Nº de Expediente	IF-158-2024	
Nombre del Proyecto	“ PH ALLURE AT PUNTA”	
Sector	CONSTRUCCION	
Nombre del Promotor	SILVER AND DEVELOPMENT, INC.	
Representante Legal	VICENTE RODRIGUEZ	
Nombre de los Consultores y número de Registro	JOSE ANTONIO GONZALEZ IRC-009-19 FABIAN MAREGOCIO IRC-031-06	
Localización (Provincia/Comarca, Distrito y Corregimiento, Lugar Poblado)	PANAMA, CORREGIMIENTO DE SAN FRANCISCO	
Fecha de Recepción del EsIA	13 DE SEPTIEMBRE DE 2024	
Etapa de Admisión	Admitido/Fecha	No admitido/Fecha
	18 DE SEPTIEMBRE DE 2024	
Nombre del Técnico Evaluador que lleva el proceso de Admisión:	FLOR RIOS	
1	FLOR RIOS

Sirva la presente para solicitar que se evalúe el Estudio de Impacto Ambiental Categoría I, denominado "**PH ALLURE AT PUNTA PACIFICA**" proyecto residencial y comercial mixto en la zona de Punta Pacífica. El proyecto consiste en cuarenta y cuatro (44) apartamentos y cinco (5) locales comerciales a nivel de planta baja. El edificio contará con cuatro (4) niveles de estacionamiento, que incluyen tres (3) pisos de estacionamientos más un (1) sótano. Asimismo, el proyecto contará con una piscina en el último nivel (Nivel 1000), un gimnasio, un jardín biofílico tipo zen, y

Localización del Proyecto Mapa Topográfico 1:50.000

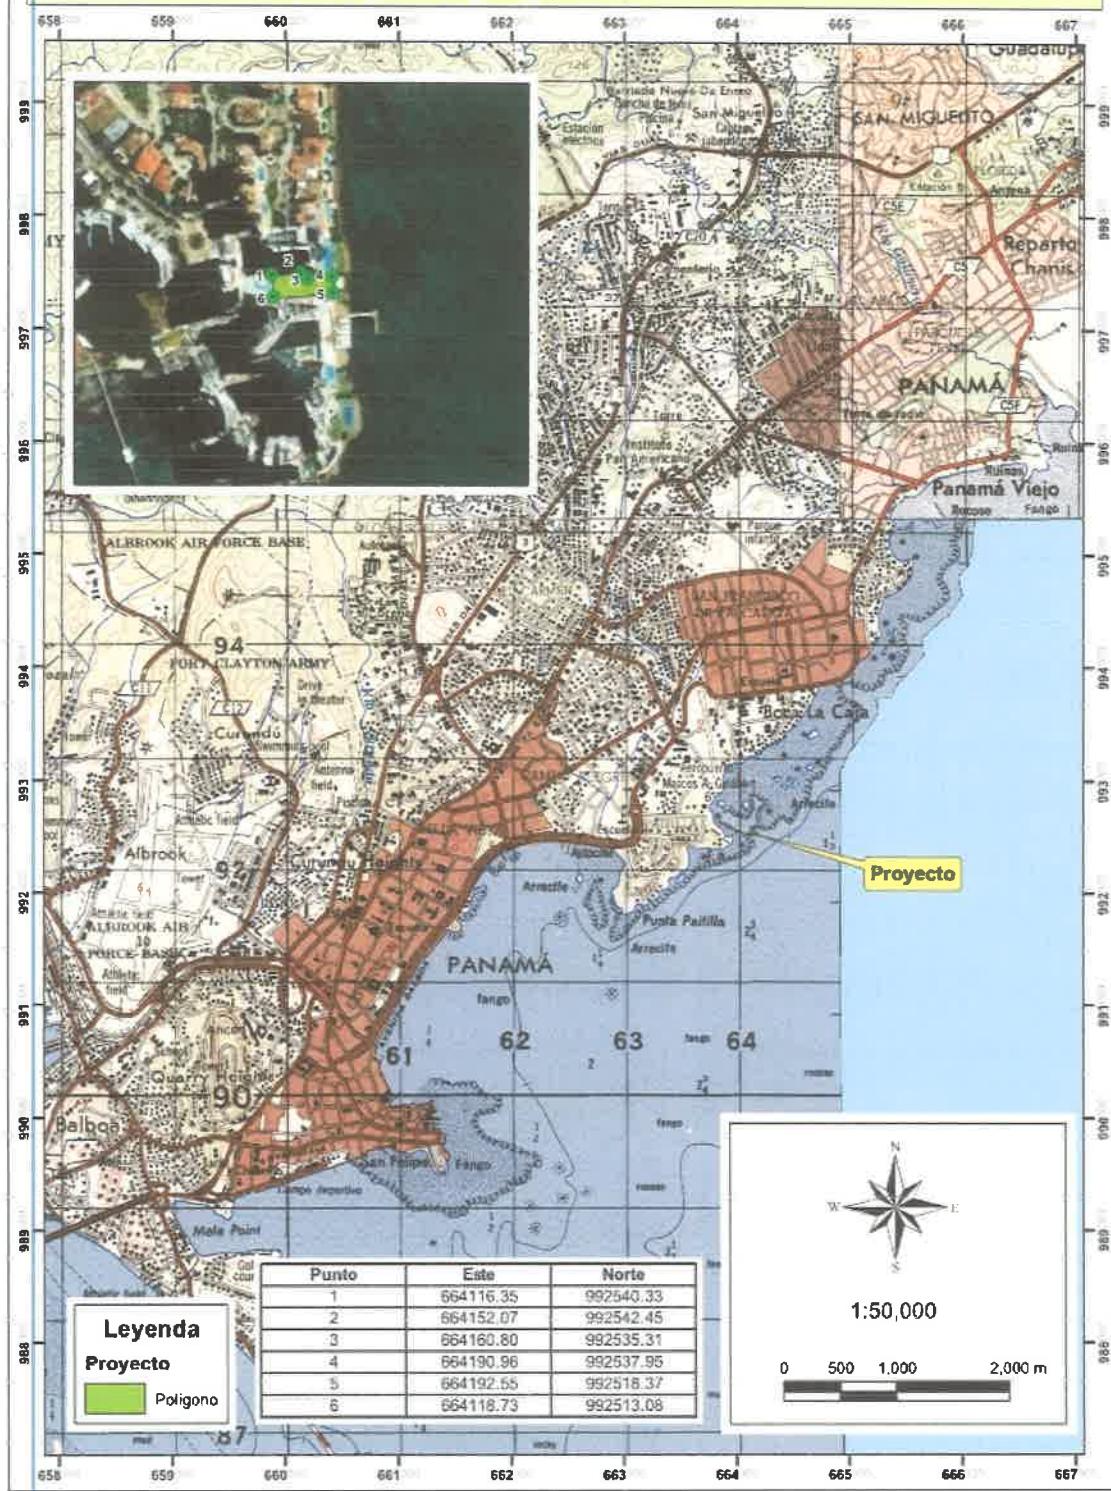
- b. Presentar planos legibles en físico y en digital.
2. En la Página No. 16 contenido 4.0. Coordenadas UTM, se detalla que la huella del proyecto será de **1742 m² 24 dm²**, contando con una superficie total de **1742 m² 24 dm²** y que se encuentra en una zona MGA (mixto de gran altura). En la página 18 del contenido 4.2.1. donde se enumeran las coordenadas UTM, se presentan datos de la ubicación del proyecto residencial y comercial mixto, no obstante, en el Informe de GEOMATICA-EIA-CAT-I-060142-2024, se indica que con los datos proporcionados se generó un (1) polígono con una superficie propuesta o huella real del proyecto.

Coordenadas		
Punto	Este	Norte
1	664116.35	992540.33
2	664152.07	992542.45
3	664160.8	992535.31
4	664190.96	992537.95
5	664192.55	992518.37
6	664118.73	992513.08
